INFORME DE CONTROL CONCURRENTENTE
N° 015-2023-OCI/0339-SCC

**“REHABILITACION DE LA I.E DAVID ELLWIN JHONSON
MILLER CON CÓDIGO DE LOCAL 027448 EN LA LOCALIDAD
CHUNYA, DISTRITO DE PAMPAROMÁS, PROVINCIA DE
HUAYLAS, DEPARTAMENTO DE ANCASH”**

**PERÍODO DE EVALUACIÓN:
DEL 11 DE MAYO DE 2023 AL 17 DE MAYO DE 2023**

IMAGEN N° 1

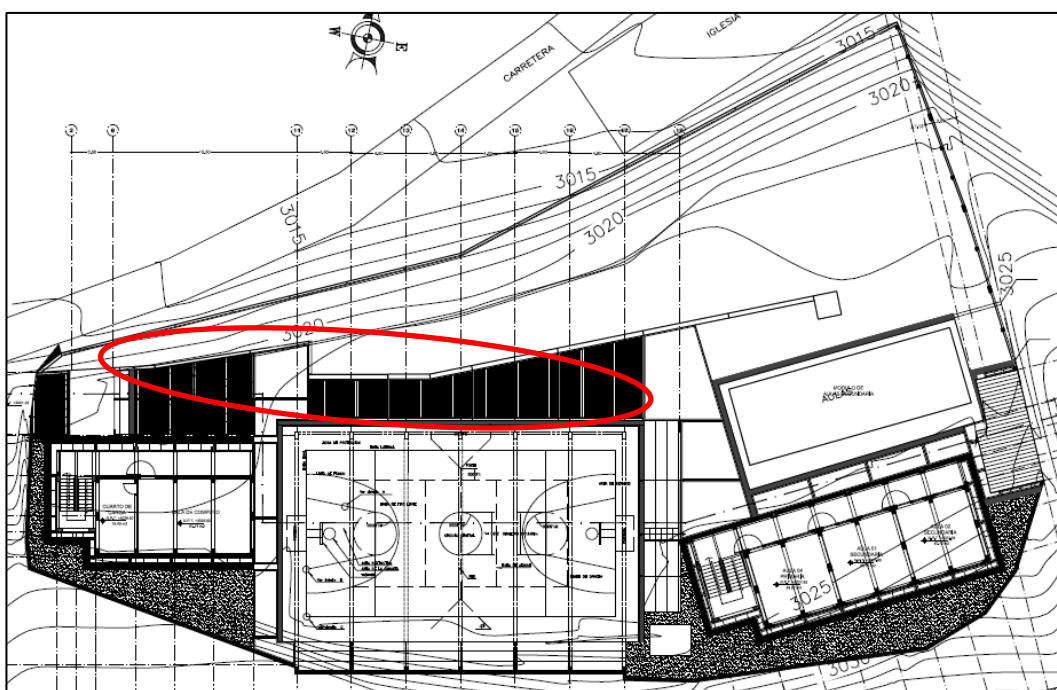
Asentamiento y agrietamiento de la rampa de ingreso veredas y losas de patio de los módulos de primaria y secundaria

El expediente técnico ha proyectado entre otros la ejecución de rampas, veredas internas y losa deportiva, según se muestra en la imagen siguiente:

Ahora bien, durante la visita de inspección se ha verificado que en la rampa de ingreso que se encuentra contiguo al portón principal, existe un asentamiento considerable de 20 cm. el cual viene afectado el tránsito de los profesores y alumnos.

Sobre esta losa de concreto en la rampa, se debe señalar que está compuesta por 2 paños longitudinales de acceso; el primero que se encuentra contiguo al muro de contención, el cual es el más afectado por un asentamiento de hasta 20 cm. presentando grietas; por su parte el segundo paño que está alejado del muro se pudo apreciar que, si bien su posición no se ha visto afectada por ahora, el terreno compactado sobre el cual debería estar apoyado completamente ha cedido, por lo que hay espacios libres y la estructura está actualmente apoyada en algunas áreas y no en su totalidad, lo que podría conllevar a tener los mismos daños que el primer paño.

Así también, en las veredas de acceso próximas a los muros de contención de la parte baja (norte) y en la losa de patio se ha verificado que existen agrietamientos y asentamientos de la losa de concreto, según se muestra en las fotografías siguientes:

FOTOGRAFÍA N° 2

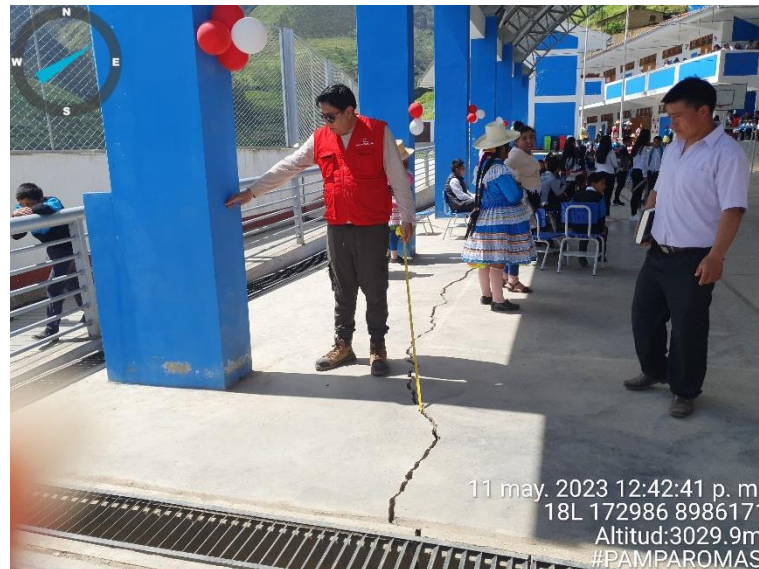
Asentamiento del primer paño con respecto al segundo paño con 20cm, el segundo paño en algunos sectores se encuentra en el aire, logrando ingresar el flexómetro hasta 2m por debajo de esta

Vista del asentamiento de la rampa (paño 1) hasta 20 cm. Contiguo al muro de contención desde la parte baja

IMAGEN N° 2

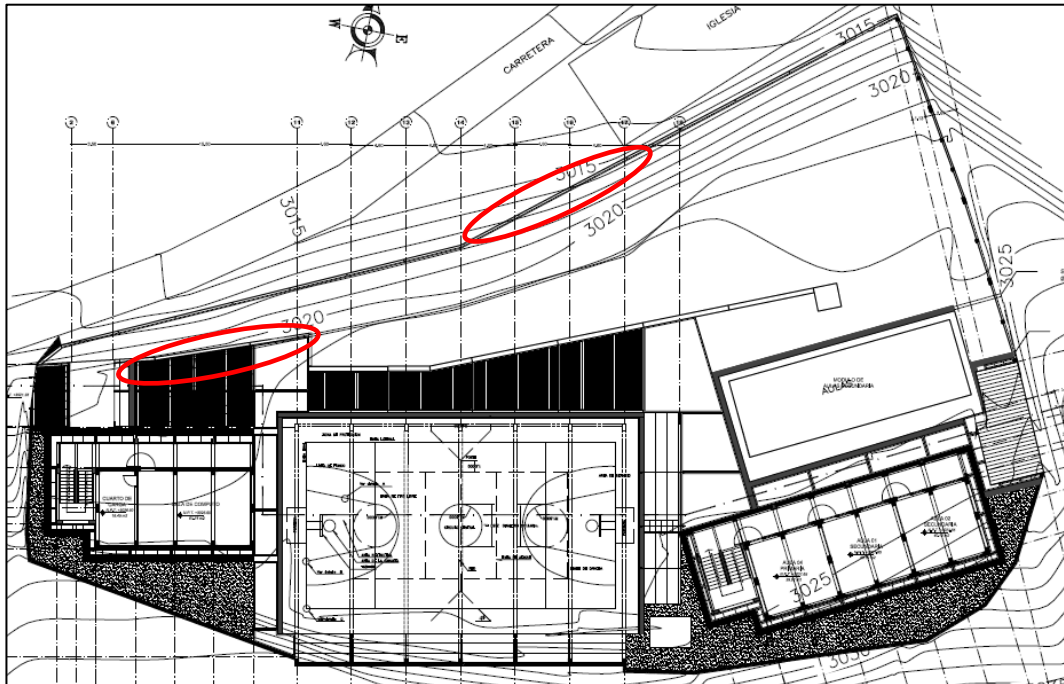
Plano de planta donde se aprecia los muros de contención de la zona norte y los elementos que han sufrido desplazamiento

Al respecto, durante la visita de inspección se pudo apreciar que los muros de contención ejecutados de la parte bajan han sufrido un desplazamiento de hasta 7.00 cm. entre ellos, como se aprecia en las fotografías:

FOTOGRAFÍA N° 10

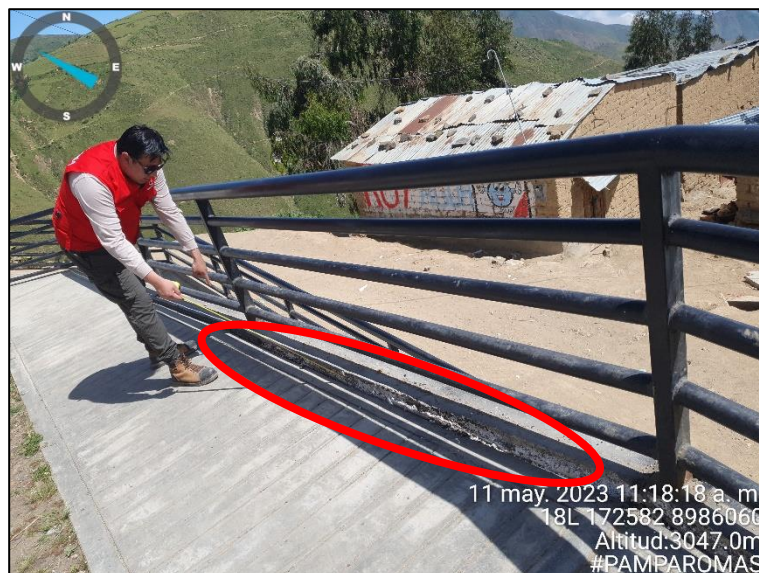
El desplazamiento horizontal entre paños del muro de contención es de 2cm. en la parte superior.
